テルフュージョン® シリンジポンプ TE-311,312 TE-331,332

リセット動作によるポンプ作動停止への対策 推進のご案内

テルモ株式会社

<配線概略図>

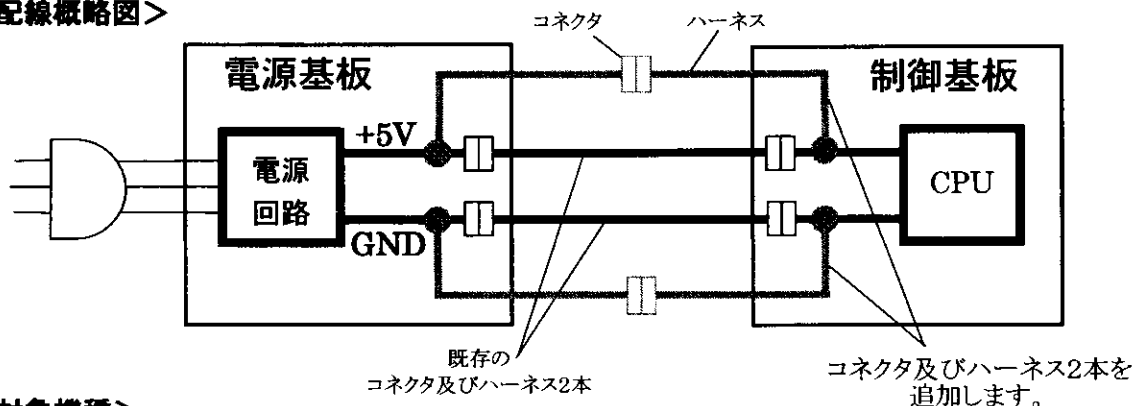
当該機種は、内部電源(+5V)を電源基板でつくり、コネクタ及びハーネスの接続により、制御基板のCPUに供給する構造になっております。万が一、コネクタの接点に接触不良となる原因(異物、薬物による酸化等)が生じ、接触抵抗の上昇でCPUへの電圧が降下して不安定な状態になった場合、安全を保つためにリセット動作が発生する可能性がございます。

より安全性を向上させる対策として、下図のように当該コネクタ及びハーネスの接続を二重線化することにより、一方のコネクタの接触抵抗が上昇した場合でも、もう一方のコネクタがあることで電圧変動の影響を受けにくくなり、リセット動作発生の可能性が低減されます。なお、この対策は安全機能としてのリセット動作そのものを削除する措置ではありません。
